UNIVERSIDAD MICHOACANA
DE
SAN NICOLAS DE HIDALGO

RECTORÍA
Secretaría Particular
Oficio No. 1328/2015

En atención a su escrito de fecha 11 de marzo del año en curso, por instrucciones del Dr. Medardo Serna González, Rector de esta Máxima Casa de Estudios, envié a usted la interpretación técnica solicitada a esta Universidad del Estudio Geológico-Geotécnico del Ramal Camelinas, Libramiento Sur de Morelia, con No. de Registro UNAM:31628-852-8-V-12.

Interpretación del Estudio Geológico-Geotécnico del Ramal Camelinas del Libramiento Sur de Morelia

Figura 1. Sección representativa del corte I.

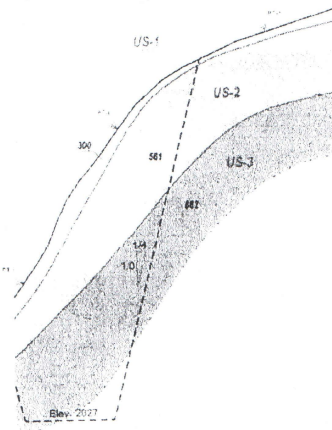
Se comenta que la problemática principal que se presentará en este sitio es la caída y rodamiento de fragmentos de roca hacia el camino, principalmente durante el periodo de lluvias, además de la erosión superficial. El estudio de la UNAM, reafirma que no se presenta análisis de estabilidad del corte, ni presenta tratamientos.

El estudio presenta los resultados de la zona del corte 1 y una sección del viaducto del río Chiquito. En la Figura 1 se presenta una sección transversal representativa del corte I. Se pueden ver primeramente tres materiales: suelo residual (producto de la descomposición de la roca), tobas fuertemente intemperizadas y tobas medianamente intemperizadas.

Dada la composición del talud determinada (toba pumítica), se recomienda realizar sondeos exploratorios directos y realizar un diseño del talud de manera correcta. Se sugiere, por último, de ser posible, evitar la zona.

Figura 2. Sección representativa del corte II.

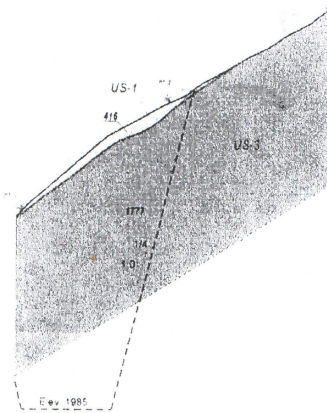
En la Figura 2, se presenta una sección representativa del corte II, donde se presentan dos estratos de suelo residual y andesita poco intemperizada (sana y resistente).

Se pide que se realice un diseño adecuado de los taludes del corte II, acorde a las condiciones geológicas existentes.

Figura 3. Zona del portal Morelia del túnel II.

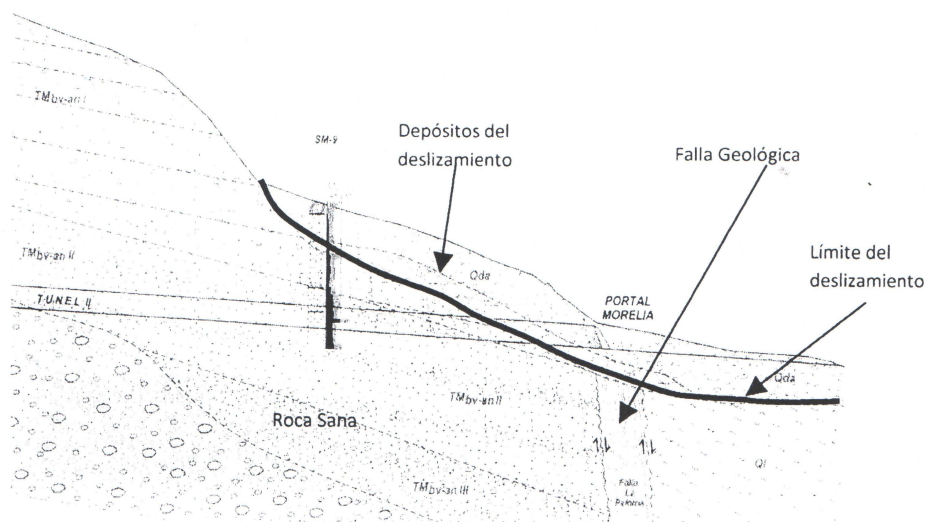
En esta sección se realizó un análisis de estabilidad de taludes en dos fases. La primera fue para determinar los parámetros de resistencia de la roca y del suelo, suponiendo que la ladera natural está a punto de fallar. Con los valores determinados en el paso anterior se realizó otro análisis y se determinó que el talud es estable en condiciones de peso propio e inestable ante sismo y cuando el suelo está saturado por lluvia. Todo lo anterior fue analizado considerando parámetros de resistencia supuestos, ya que no se realizaron sondeos en la zona. Por lo que se concluye, que la zona del portal de salida del túnel II, tiene condiciones tales que si se realizan excavaciones a cielo abierto pudieran acelerar el deslizamiento.

En la Figura 3, se presenta un perfil de la ubicación de la salida del túnel II, también se aprecia la zona delimitada como depósitos del deslizamiento, éste es de suelo y roca (antiguo movimiento). También se localiza la falla geológica de la Paloma. La parte inferior izquierda se conforma de roca sana, zona no afectada por el deslizamiento.

Se considera que el proyecto ejecutivo del túnel II es adecuado con excepción del último tramo (portal Morelia), que se ubica en la zona del deslizamiento antiguo de Ocolusen II y cerca de la zona de la falla de la Paloma.

Existen varios deslizamientos antiguos de la ladera, originados por distintos fenómenos geológicos. Los materiales que forman las laderas naturales se pueden intemperizar (se deteriora la roca a través del tiempo y por efecto del clima). La sismicidad puede afectar la estabilidad de la ladera, también se afecta la estabilidad si el suelo de la zona se satura por lluvia.

Se pide se realicen perforaciones adicionales que ayuden a complementar el estudio y se instale instrumentación para verificar los desplazamientos (movimientos del suelo a distintas profundidades). Además los sondeos servirán para la determinación de las propiedades mecánicas (cuanto resiste y cuanto se deforma, cuando se le aplica carga) de la roca y suelos de la zona.

Además se recomienda realizar un estudio de riesgo sísmico que sirva para la determinación del coeficiente sísmico (fuerza del sismo que puede ayudar a que se presente el movimiento), que se emplea para los análisis de estabilidad. Una vez determinada la información anterior se estará en posibilidad de realizar un diseño adecuado del portal de salida del Túnel II.
